Stadt Recklinghausen

Begründung
gem. § 9 Abs. 8 BauGB

**zum Bebauungsplan Nr. 255 – Maybacher Heide –
2. Änderung – vereinfachtes Verfahren**

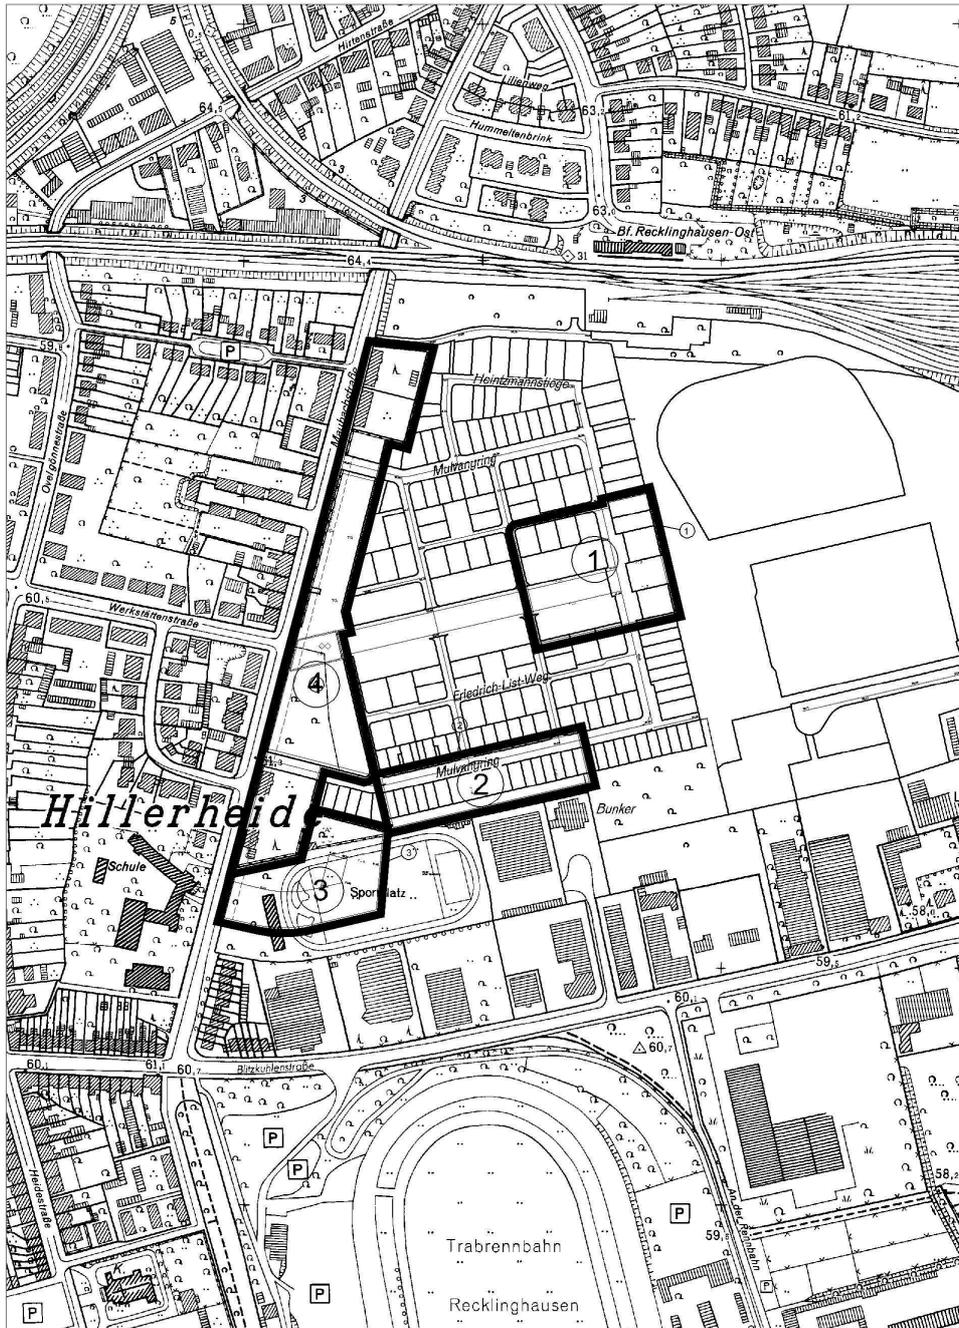
Anlass zur Durchführung der 2. vereinfachten Änderung ist im Wesentlichen die Anpassung von Festsetzungen und Aufhebung von Kennzeichnungen im Bereich von Flächen, deren Böden erheblich mit umweltgefährdenden Stoffen belastet waren (CKW-Schäden). Nach erfolgter Sanierung dieser Flächen mit entsprechender gutachterlicher Begleitung sollen weite Teile dieser Flächen nun für Wohnzwecke genutzt werden (Änderungsbereich 1 und 2)

Darüber hinaus gibt es im Bereich der Straße „Harkorthof“ im Süden den Planbereiches geringfügige Anpassungsbedarfe bzgl. der festgesetzten Baugrenzen und Verkehrsflächen. Diese Änderungen sind erforderlich, um die Nutzungsmöglichkeiten und Ziele des zugrundeliegenden städtebaulichen Konzeptes (Masterplan Maybacher Heide) sicherzustellen und nach heutigen Erkenntnissen weiterzuentwickeln (Änderungsbereich 3)

Im Bereich der sog. „ersten Baureihe“ entlang der Maybachstraße (WA3 und WA4-Gebiete) sollen zur Sicherstellung der städtebaulichen Ziele (hier: angepasste Gebäudehöhenentwicklung) neben der bisherigen Festsetzung einer max. Geschossigkeit und max. Höhe baulicher Anlagen auch eine Mindestgeschossigkeit festgesetzt werden. Diese Festsetzung ist aufgrund der zukünftig zu erwartenden, eher kleinteiligen Entwicklung der Flächen, städtebaulich geboten (Änderungsbereich 4).

Die Abgrenzung und Lage der Änderungsbereiche 1 bis 4 ist dem Deckblatt der Begründung zu entnehmen.
